Mission régionale d'autorité environnementale

**Avis de la mission régionale
d'autorité environnementale Hauts-de-France
sur le projet de parc éolien
de la société « Parc éolien des Bois Gallets »
sur les communes de Rothois et Prévillers (60)**

n°MRAe 2020-5104

Localisation des autres parcs éoliens par rapport à la zone de projet (source : étude paysagère page 47)

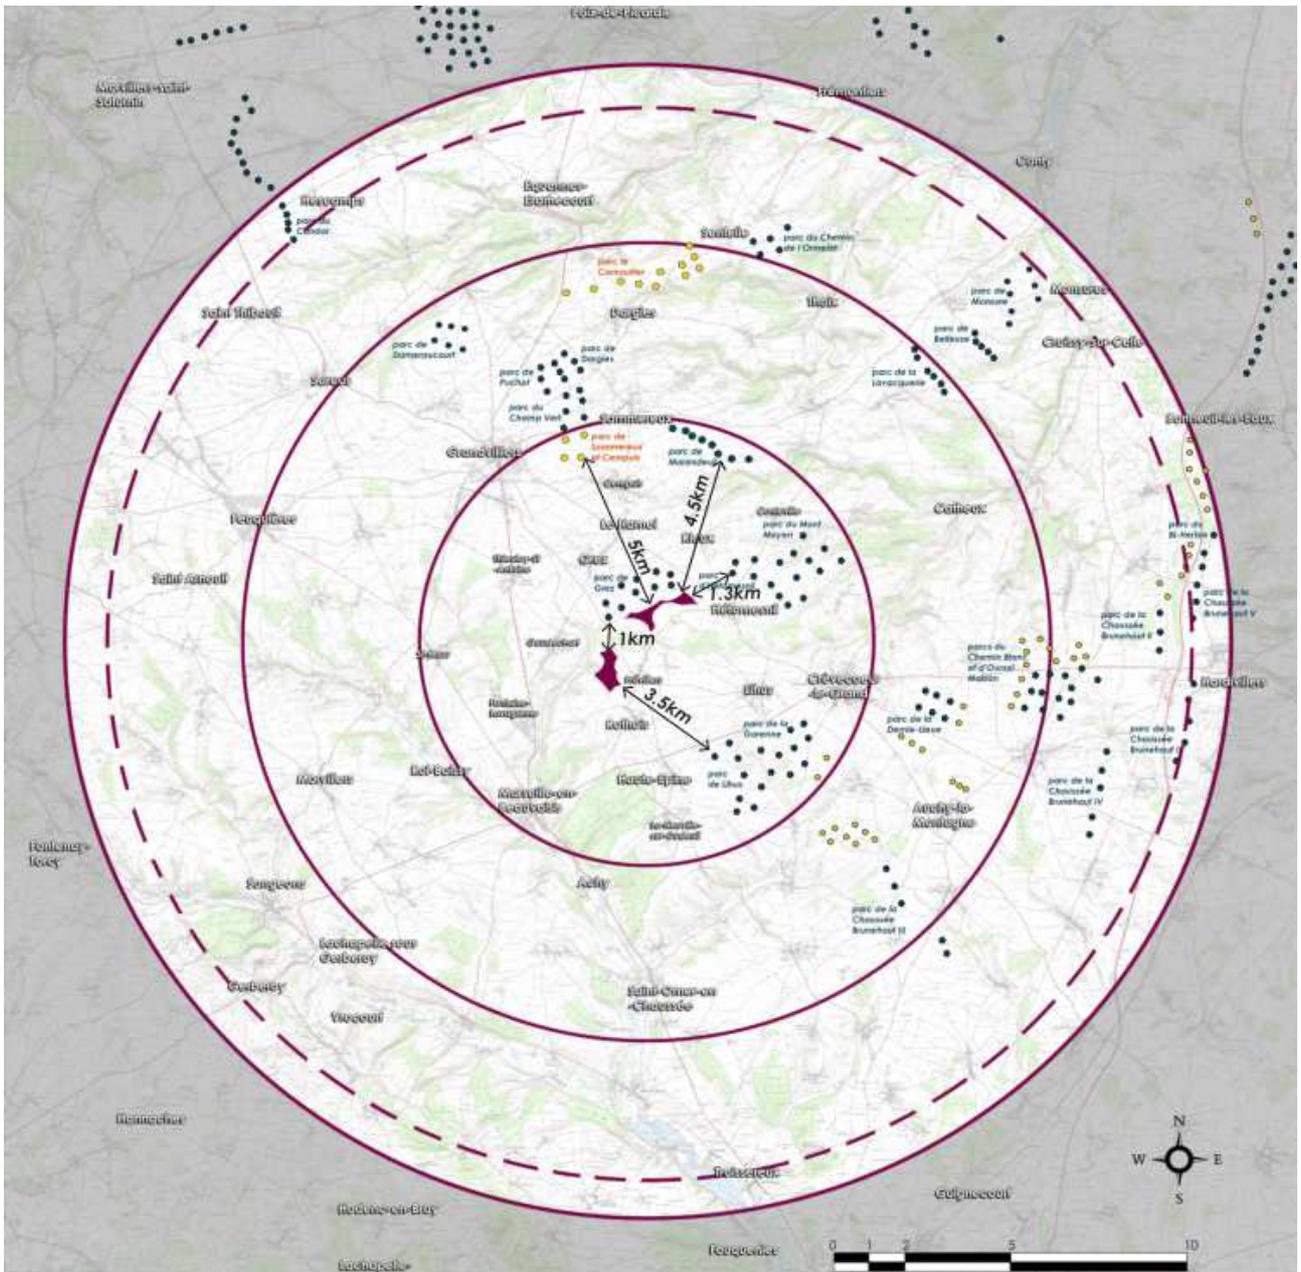
Le projet est localisé dans un contexte éolien très contrasté avec des pôles en cours de densification au nord-est et l'absence d'éoliennes au sud-ouest. Les éoliennes E1, E2 et E3 sont dans la continuité et au sud du parc éolien de Grez Le Hamel de dix éoliennes ayant une hauteur totale de 119,33 m, une hauteur au moyeu de 80 m et donc un diamètre du rotor d'environ 80 m, en cours de construction, dont le dossier indique, page 149 de l'étude d'impact, qu'il fait l'objet de recours suite à un refus des services de l'État, mais il a été autorisé par arrêté préfectoral du 1^{er} août 2019.. Deux pôles éoliens sont également à proximité, celui de Hétomesnil/Mont Moyen à 1,3 km au nord-est et celui de Lihus/Garenne à 3,5 km au sud-est.

Par ailleurs, les éoliennes E1 à E3 étant prévues dans la continuité du parc éolien de Grez-Le-Hamel, elles ne peuvent pas être analysées séparément. Or le dossier ne donne aucune indication sur la consistance de ce projet. Par ailleurs, les services de l'État ayant approuvé le projet, le dossier devra être corrigé pour en tenir compte.

Par ailleurs, le recours contre le refus par l'État du parc éolien de Grez-Le-Hamel ayant eu une suite favorable, le parc ainsi créé et augmenté par l'ajout des éoliennes E1 à E3 créera un élément majeur du paysage, or aucune réflexion architecturale et paysagère n'est présentée, alors que les photomontages, par exemple page 117 de l'expertise paysagère montrent que la disposition actuelle n'est pas harmonieuse.

L'autorité environnementale recommande de mener une réflexion architecturale et paysagère sur la meilleure intégration entre les éoliennes E1 à E3 et le parc éolien de Grez-Le-Hamel.
